Mission régionale d'autorité environnementale  
**OCCITANIE**

## **Avis sur la construction d'ombrières photovoltaïques à Ponteilla (Pyrénées-Orientales)**

N°Saisine : 2024-013071

Avis émis le 06 juin 2024

Figure 2: Plan de masse (source : dossier)

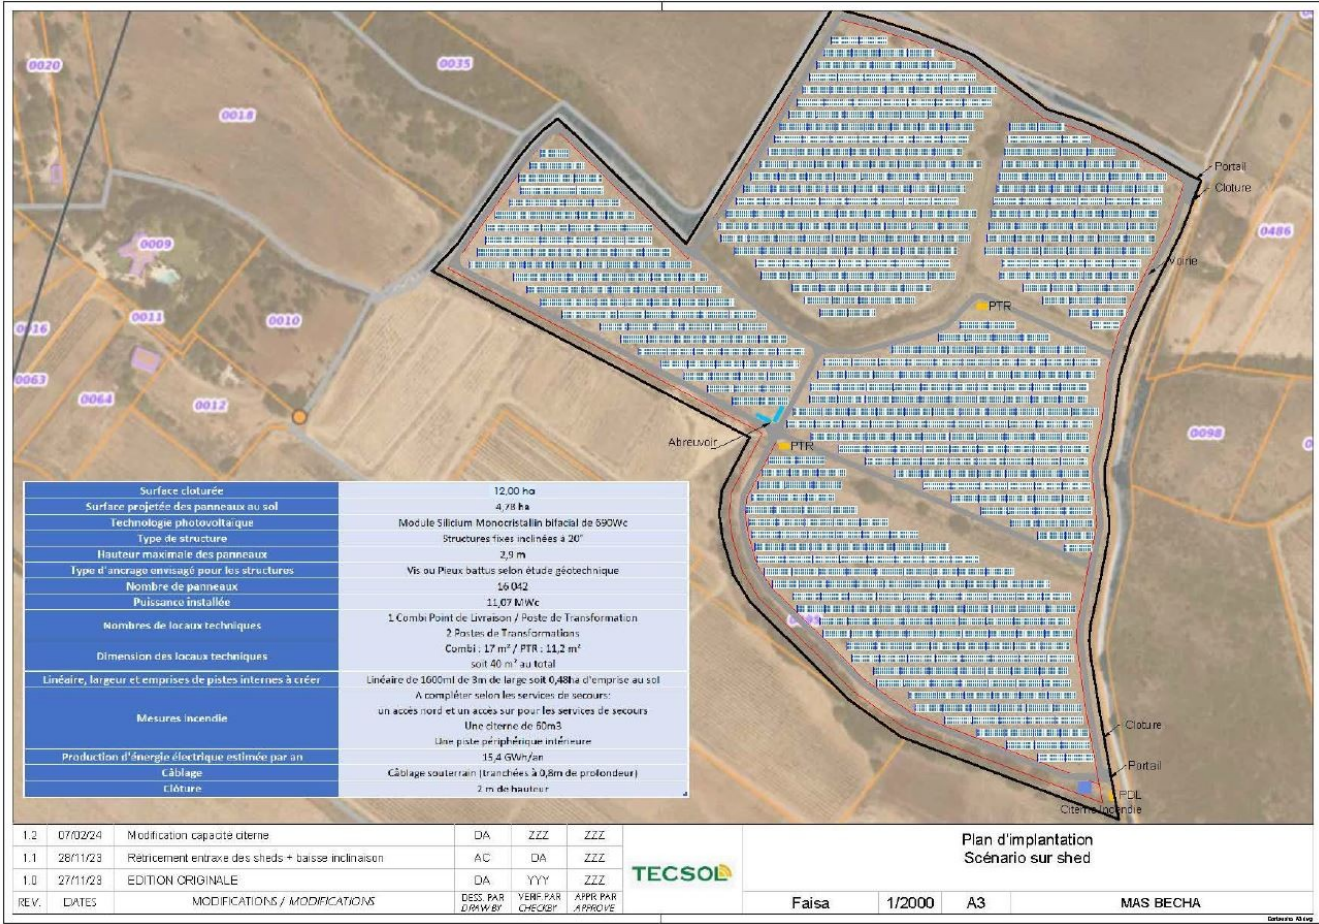
Conformément aux dispositions de l'article R. 122-5 II du CE, l'étude d'impact est jugée formellement complète. Toutefois, la description des travaux est générale et mériterait d'être complétée et adaptée au projet. En effet, l'étude évoque la base de vie, qui constitue également une zone de stockage, sans décrire précisément sa localisation, ne permettant pas une analyse précise des impacts. La MRAe rappelle que, dans le but de réduire au maximum les impacts, sur le milieu naturel en particulier, les installations de chantier (base de vie, zones de stockage, parkings,) devront être positionnées dans les zones d'enjeu les plus faibles.

**La MRAe recommande de compléter la description du projet et des aménagements nécessaires en phase de chantier et d'exploitation. Elle recommande de préciser la localisation de la base de vie afin d'en estimer les impacts sur les milieux naturels.**

Figure 3: Exploitation du Mas Bécha

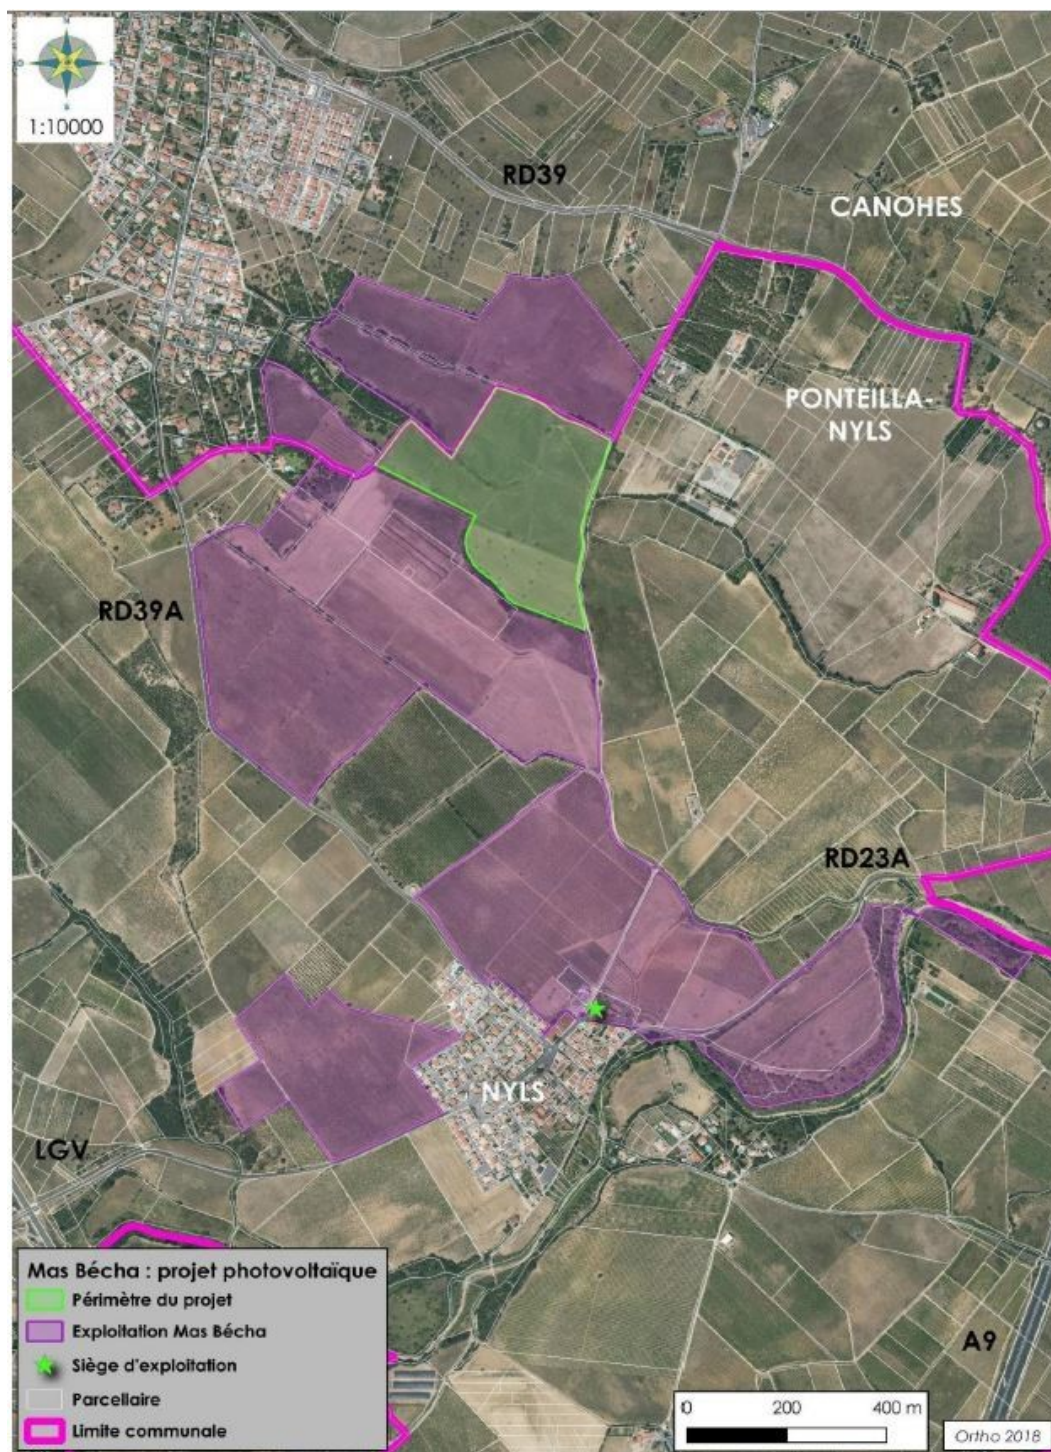
S'agissant d'un projet d'agrivoltaïsme porté par la société exploitante des parcelles agricoles, le choix de la zone d'implantation du projet ne peut porter que sur les parcelles appartenant à la société. Comme le montre la carte ci-après, la société du Mas Becha possède de nombreuses parcelles agricoles potentiellement exploitables en agrivoltaïsme.

La MRAe relève que le dossier ne traduit pas la recherche du site pouvant être considéré comme le celui de moindre impact du point de vue de critères environnementaux, parmi plusieurs solutions alternatives raisonnables au sens du code de l'environnement (art. R. 122-5). La réflexion doit porter sur toutes les parcelles agricoles du domaine, en étudiant notamment les possibilités foncières alternatives présentant de faibles enjeux environnementaux. Le projet doit ensuite proposer une analyse multicritère entre ces différentes solutions alternatives afin de démontrer le moindre impact global et environnemental de la solution choisie. Une fois le site choisi, il est également vivement conseillé de proposer différentes configurations spatiales du parc PV afin d'optimiser l'atténuation de ces impacts environnementaux.

**La MRAe recommande au porteur de projet de conduire, sur toutes les parcelles du Mas Becha et en application de la démarche « éviter, réduire, compenser », une analyse permettant d'identifier des secteurs**

alternatifs et de les comparer de manière à retenir celui qui présentera le plus faible impact environnemental (notamment sur la biodiversité, le paysage, le patrimoine et l'occupation du sol).

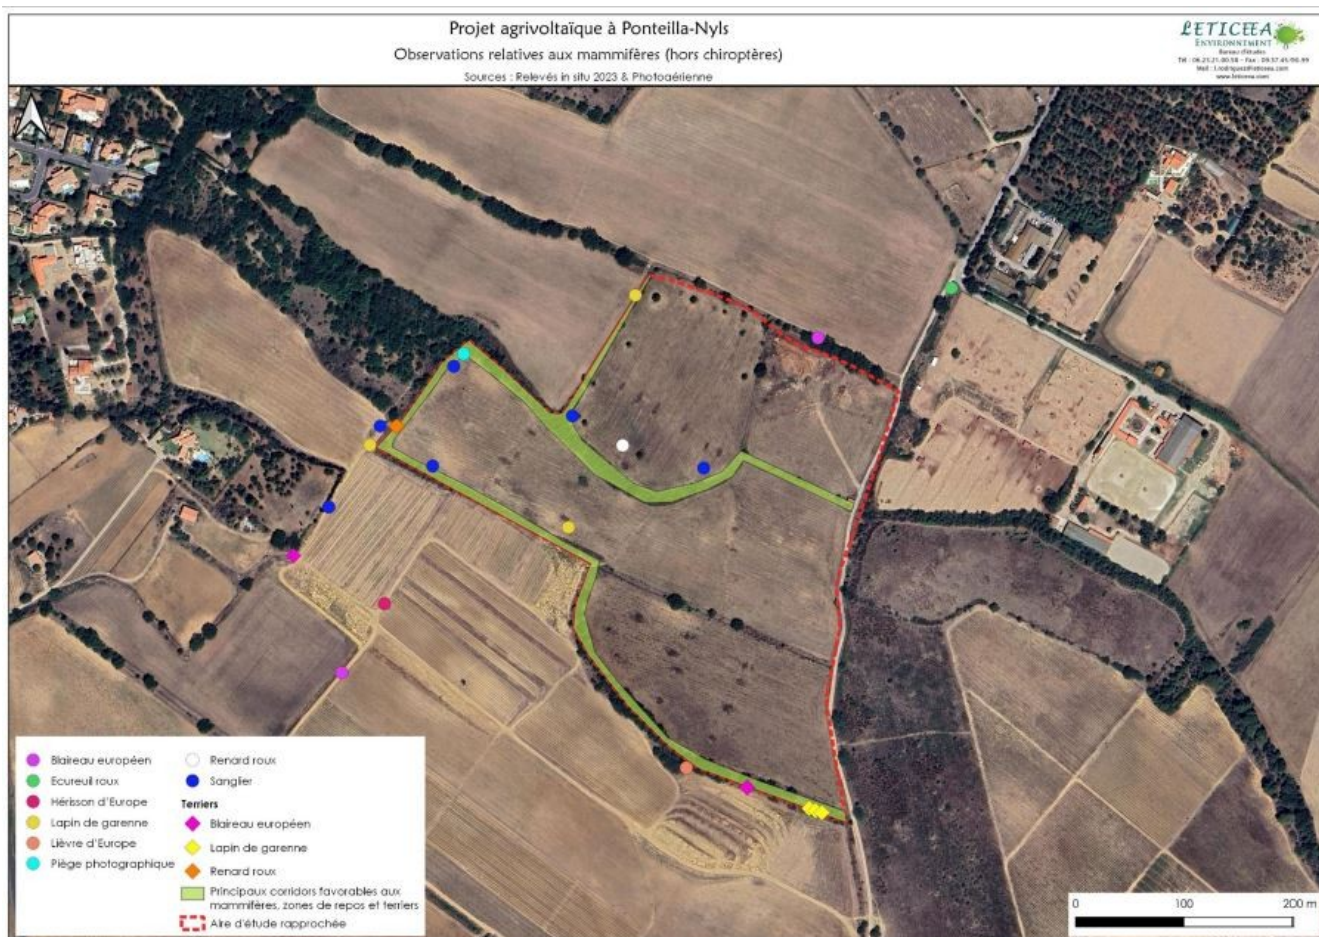
Pour le Lézard ocellé, l'étude ne considère cette espèce présente que sur les zones de lisières au nord et au sud de la zone d'implantation du projet ; or cette espèce peut être présente dès lors que des gîtes favorables sont également présents comme des terriers de lapins de garenne comme le montre la carte ci-dessous.

**La MRAe recommande de réévaluer les enjeux des zones de gîtes potentiels du Lézard ocellé et de réévaluer les impacts du projet sur cette espèce.**
